Informe N° IC-2014-084

COMISIÓN DE ÁREAS HISTÓRICAS Y PATRIMONIO  
-EJE TERRITORIAL-

Informe Técnico No. SMP-069/14

## REVISIÓN TÉCNICA DE LA PROPUESTA PLAZA SAN AGUSTÍN, SOBRE LA CALLE MEJÍA

**Figura No.1**  
*Propuesta de diseño de la Plaza Huerto San Agustín*

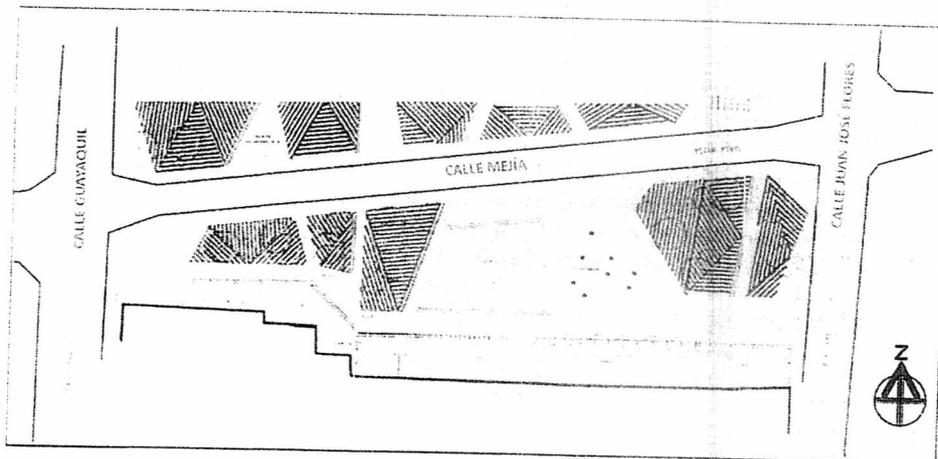
En la figura No. 1 se ilustra lo indicado.

**Figura No.2**  
Diseño propuesto

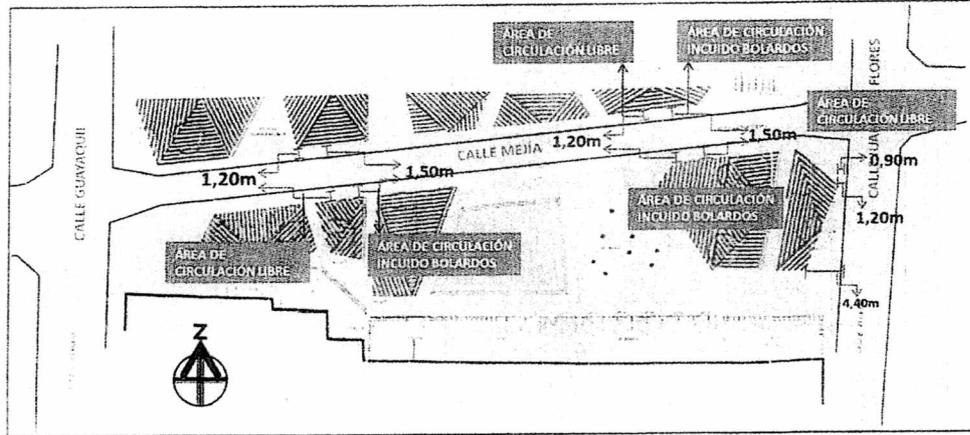
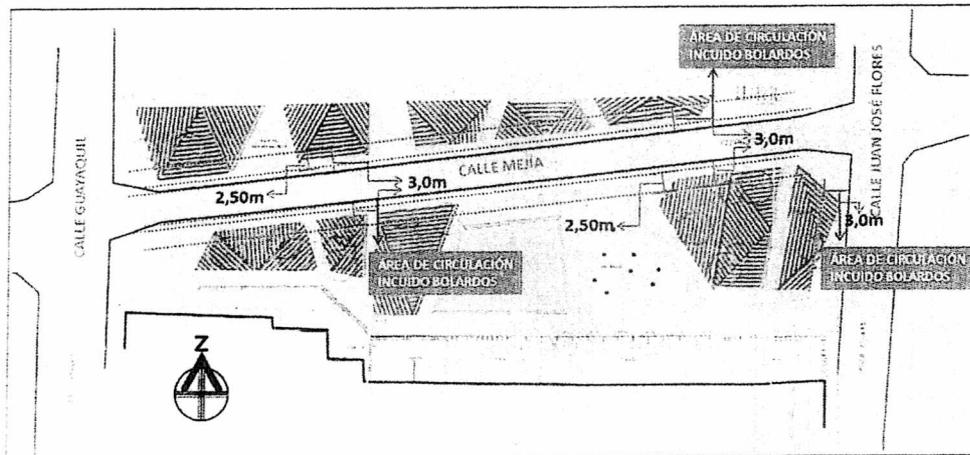
**Modificación del ancho de las aceras.**- La propuesta establece que a lo largo del tramo de intervención sobre la calle Mejía, las aceras perimetrales tienen una dimensión constante de 1,50 m. de ancho incluido el emplazamiento de los bolardos, con lo cual se estima que quedaría un ancho libre de 1,20 m. para la circulación peatonal.

En la acera perimetral contigua a la calle Flores, se identifica que ésta tiene un ancho variable que va de 4,40 m. a 1,20 m. de ancho incluido el emplazamiento de los bolardos, con lo cual se forma un "efecto embudo" con un ancho efectivo de 0,90 m. que quedaría para la circulación de los peatones, estableciendo una afectación para el normal desarrollo de esa actividad y además no se encuadra con las definiciones de aceras del resto del proyecto.

Por consiguiente, se recomienda que las aceras perimetrales sean no menos de 3,0 m. de ancho incluido el emplazamiento de los bolardos, resultando aproximadamente de 2,50 m. de ancho libre para la circulación peatonal. En la figura No. 2 se muestran las dos situaciones.

Figura No.3  
Diseño propuesto

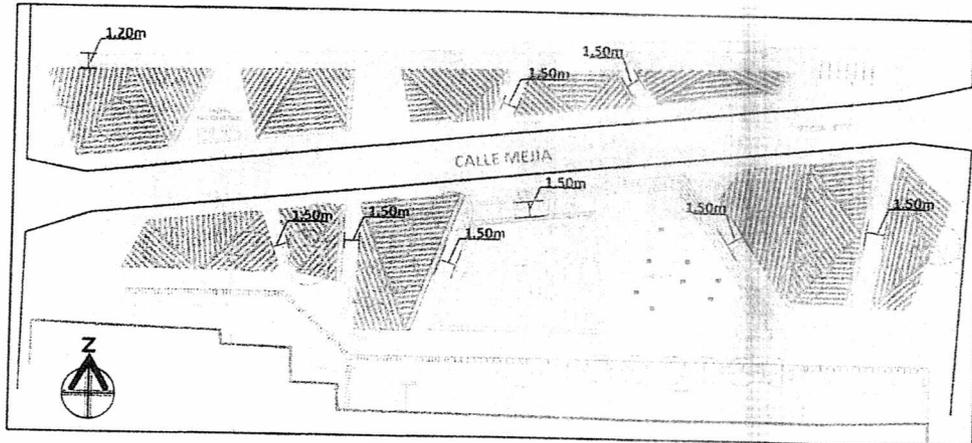
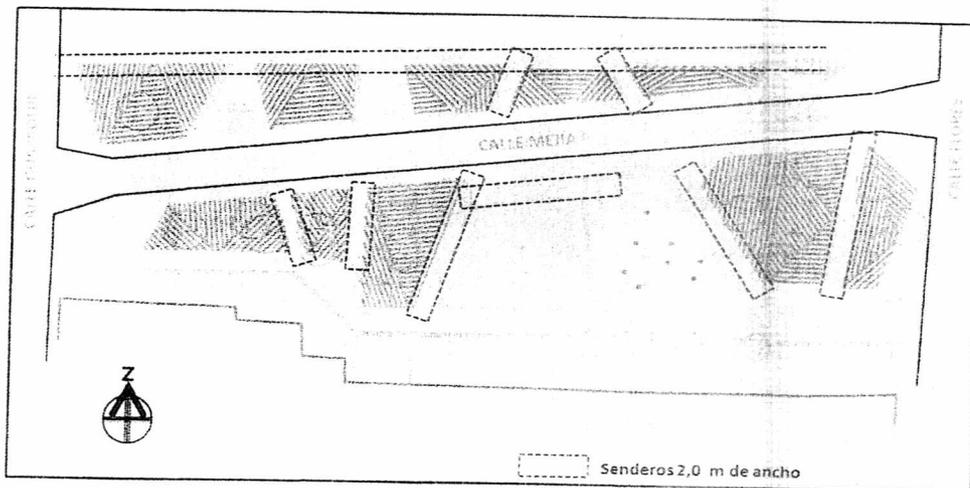
**Modificación de senderos peatonales.**- Los senderos peatonales transversales propuestos en la Plaza son de 1,50 m. de ancho y en el lado norte del tramo de intervención (esquina oeste) el sendero es de 1,20 m. de ancho. Al respecto se puede evidenciar que esos anchos son restringidos para ofertar una adecuada circulación peatonal en los dos sentidos, considerando que por el sitio se tiene una alta demanda de peatones. En consecuencia se sugiere que esos anchos no deberán ser menores a 2,0 m.

En la figura No. 3 se ilustran las dos situaciones, la del proyecto y la sugerida en este análisis.

**Figura No.4**  
Implementación de rampas peatonales y vehiculares

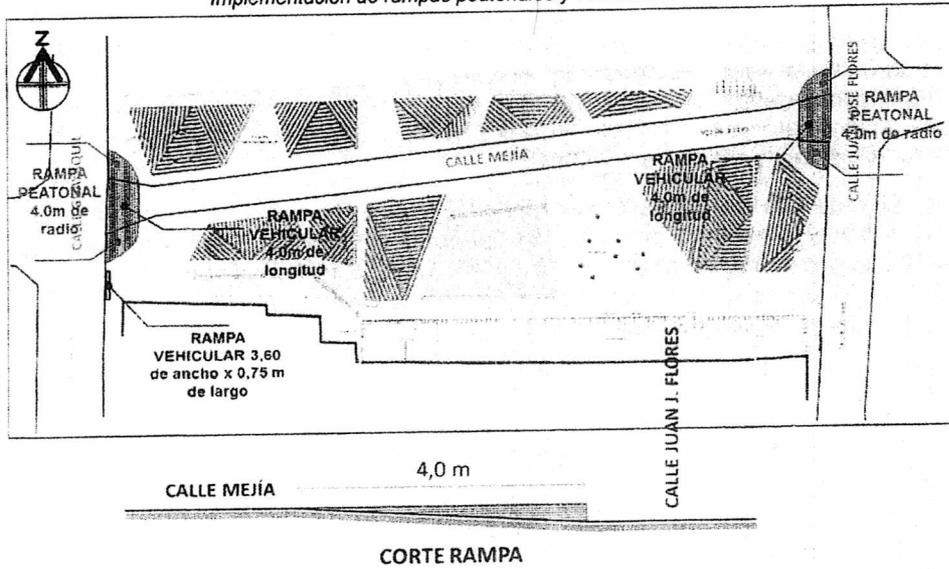
**Implementación de rampas peatonales y vehiculares.**- En los extremos de la plataforma única propuesta para la calle Mejía en el tramo comprendido entre las calles Guayaquil y Flores, no se han considerado rampas para la circulación peatonal y vehicular, así como tampoco el acceso vehicular lateral del lado sur que tiene su inicio en la calle Guayaquil. Se recomienda que esas rampas deben ser de: 4,0 m. de longitud para la circulación vehicular. Para los peatones se recomienda que las aceras tengan un rebajamiento suave en las esquinas, de forma que se acoplen a las rampas vehiculares. Para el acceso vehicular lateral de 3,60 m. de ancho x 0,75 m. de largo, como se indica en la figura No. 4

**Figura No.5**  
Implementación de rampas en el lado sur de la Plaza

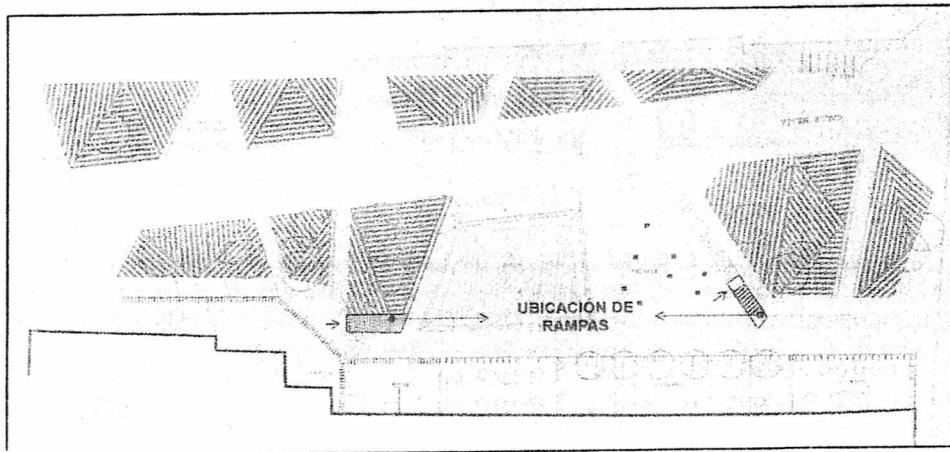
Ubicación de Rampas en el centro de la plaza. - Se ha observado en esta alternativa 1, que el lado sur de la plaza no se han considerado rampas para la circulación de personas con capacidades espaciales; para el cambio de nivel o de integración con otros espacios solo existe graderíos. Por lo tanto se recomienda ubicar rampas junto a los graderíos oeste y este del centro de la plaza, tal como se ilustra en la figura No. 5.

**Figura No.6**  
Ubicación de la parada de bus

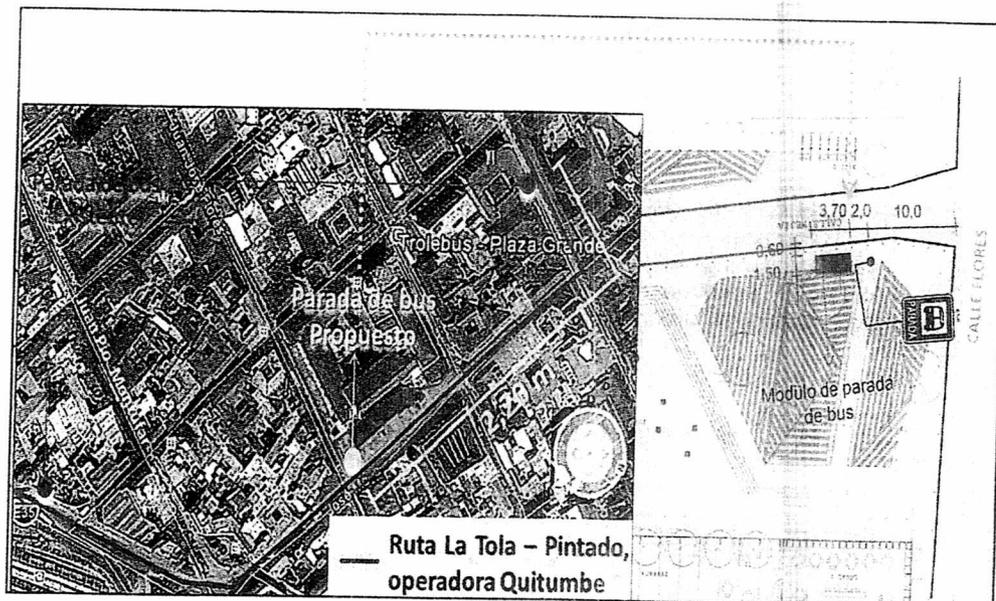
Implementación de una Parada de bus. - En el tramo de 500 m de longitud entre paradas de bus de la línea de transporte público que circula por las calles Venezuela y Mejía, no existe paradas de bus, por lo que se considera necesario implementar una parada aproximadamente a 220 m. de la anterior ubicada en las cercanía de la intersección de las calles Venezuela y Olmedo.

La parada de bus debería contener señalización vertical a 10,0 m. del bordillo de la calle Flores con dirección oeste y un módulo de parada (visera) para el refugio de usuarios, a 2,0 m. de la señal vertical, mismo que tiene las dimensiones de 1,50 m. de ancho x 3,70 m. de largo, altura de 2,75 m, retiro frontal de 0,60 m. del bordillo, tal como se indica en la figura No. 6.

**Figura No.7**  
 Ingreso/salida vehicular del edificio de la Secretaría de la Educación

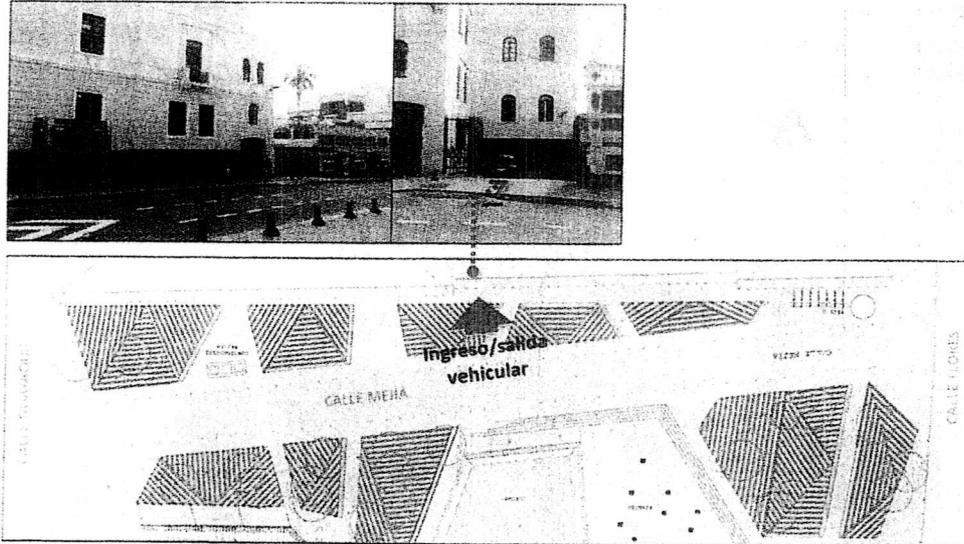
Acceso vehicular al estacionamiento de la Secretaría de la Educación. - El ingreso/salida de vehículos del garaje del edificio de la Secretaría de la Educación que se encuentra ubicado en lado norte de la calle Mejía en el tramo analizado, el cual no ha sido tomado en cuenta en la propuesta de la Plaza Huerto San Agustín, por lo que se deberá modificar el diseño y retirar los bolardos en este lado de la plaza para la implementación del respectivo acceso. En la figura No. 7 se puede observar lo indicada.

**Figura No.8**  
 Eje de conexión de espacios

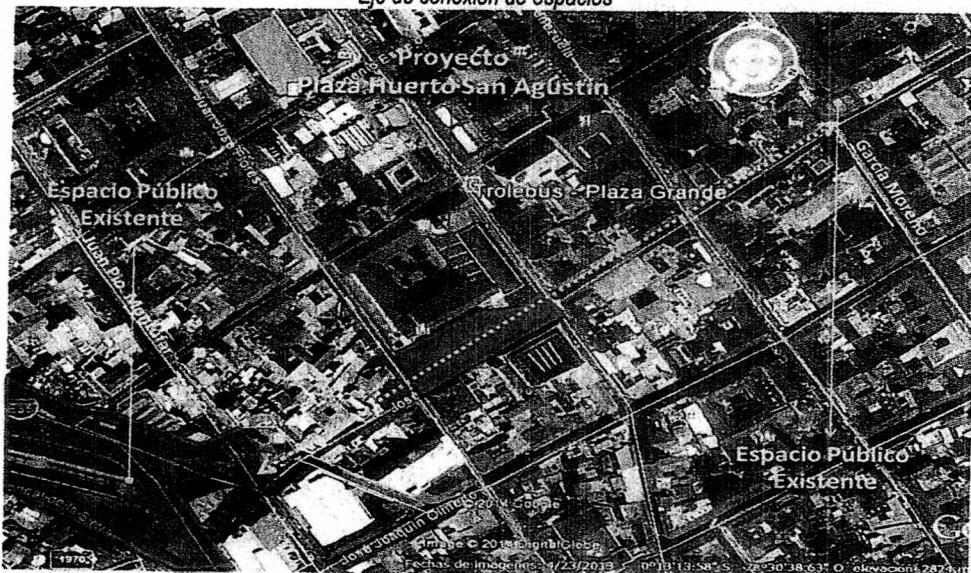
Conexión de espacios públicos. - Sobre la calle Mejía existen otros espacios públicos que fueron creados con los mismos objetivos del proyecto analizado, por lo que se estima pertinente se dé el mismo tratamiento a todo el eje de circulación peatonal desde la calle García Moreno hasta la calle Juan Pío Montúfar, como por ejemplo: cambio de piso en las aceras, rebajes o rampas en las intersecciones, entre otras. Por lo tanto, se recomienda revisar estos detalles que son claves en la integración de los espacios públicos del sector. (Ver figura No. 8).

**Figura No.9**  
Chaflán en la esquina del graderío

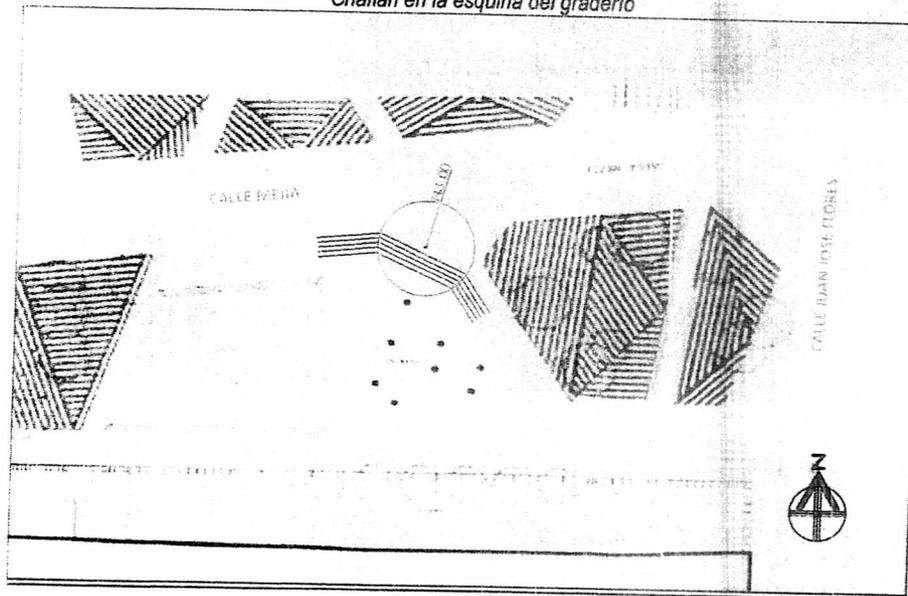
Chaflán en la esquina del graderío que delimita la plaza central. - En la plataforma central del lado sur de la calle Mejía, existe un graderío que delimita la plaza, mismo que la esquina del graderío se deberá realizar un chaflán, utilizando 3,0 m. de radio para trazar la diagonal, ya que esta modificación permitirá facilitar el giro de los peatones, como se ilustra en la figura No. 9.

**Figura No.11**

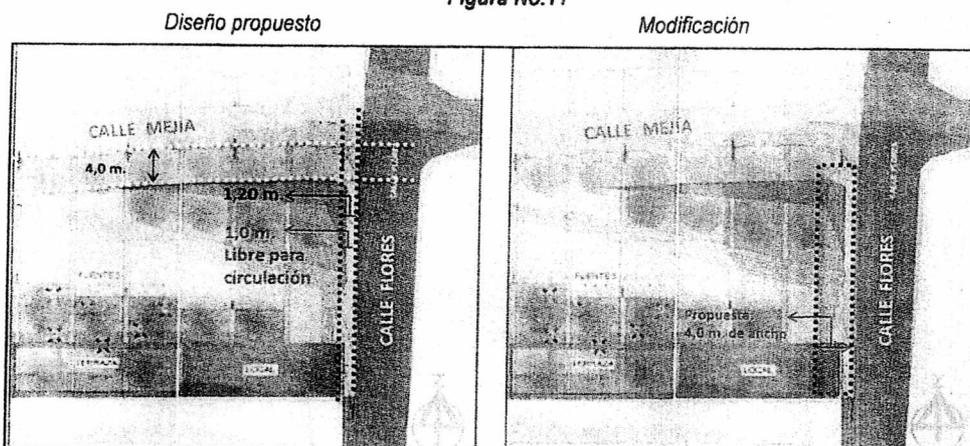
Modificación del ancho de la acera.- En la acera perimetral contigua a la calle Flores, se identifica que esta tiene un ancho de 1,20 m. incluido el emplazamiento de los bolaridos, con lo cual se estima que quedaría un ancho libre de 0,90 m. para la circulación peatonal, estableciendo una afectación para el normal desarrollo de esa actividad. Por consiguiente, se recomienda que la acera sea igual al ancho y al tratamiento de la acera perimetral sobre la calle Mejía (4,0 m.), incluido el emplazamiento de los bolaridos, como se ilustra en la figura No. 11

Figura No.12

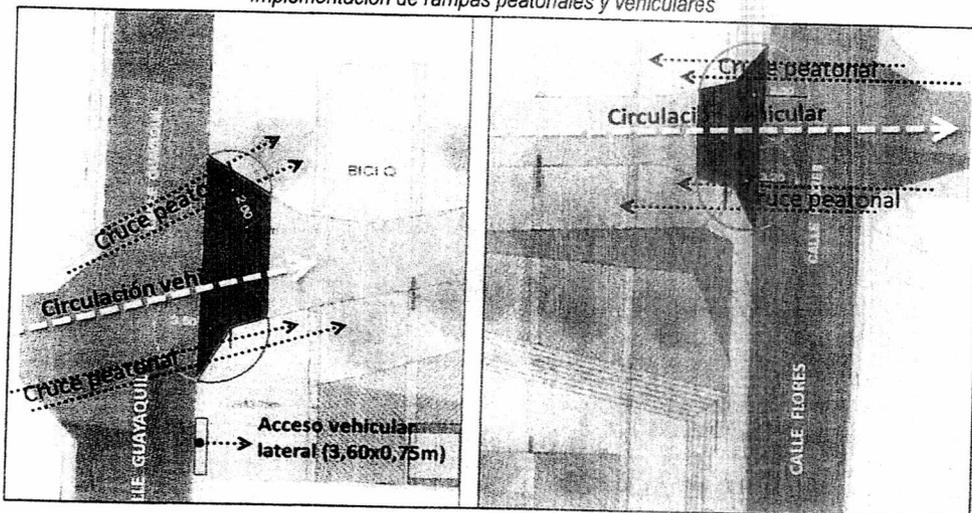
Implementación de rampas peatonales y vehiculares.- En los extremos de la plataforma única propuesta para la calle Mejía en el tramo comprendido entre las calles Guayaquil y Flores, no se han considerado rampas para la circulación peatonal y vehicular, así como tampoco el acceso vehicular lateral del lado sur que tiene su inicio en la calle Guayaquil. Se recomienda que esas rampas deben ser de: 4,0 m. de longitud para la circulación vehicular. Para los peatones se recomienda que las aceras tengan un rebajamiento suave en las esquinas, de forma que se acoplen a las rampas vehiculares. Para el acceso vehicular lateral de 3,60 m. de ancho x 0,75 m. de largo, como se indica en la figura No. 12.

**Figura No.15**  
Implementación de rampas en el lado sur de la Plaza

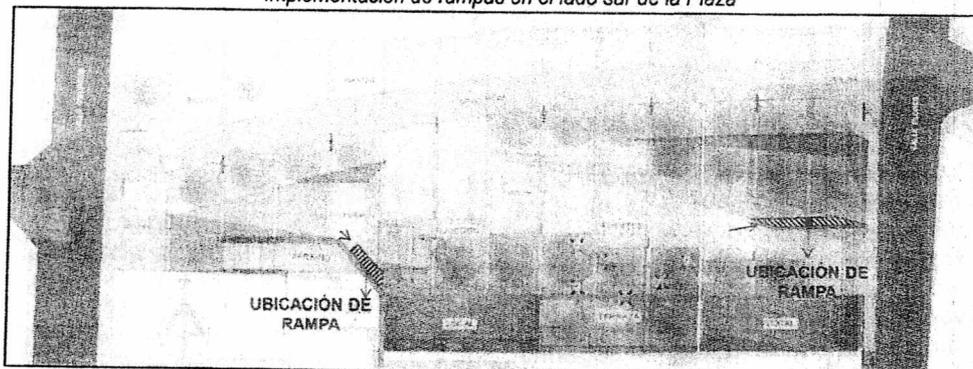
Ubicación de Rampas en el centro de la plaza - Se ha observado en esta alternativa 1, que el lado sur de la plaza no se han considerado rampas para la circulación de personas con capacidades espaciales; para el cambio de nivel o de integración con otros espacios solo existe graderíos. Por lo tanto se recomienda ubicar rampas junto a los graderíos oeste y este del centro de la plaza, tal como se ilustra en la figura No. 15.
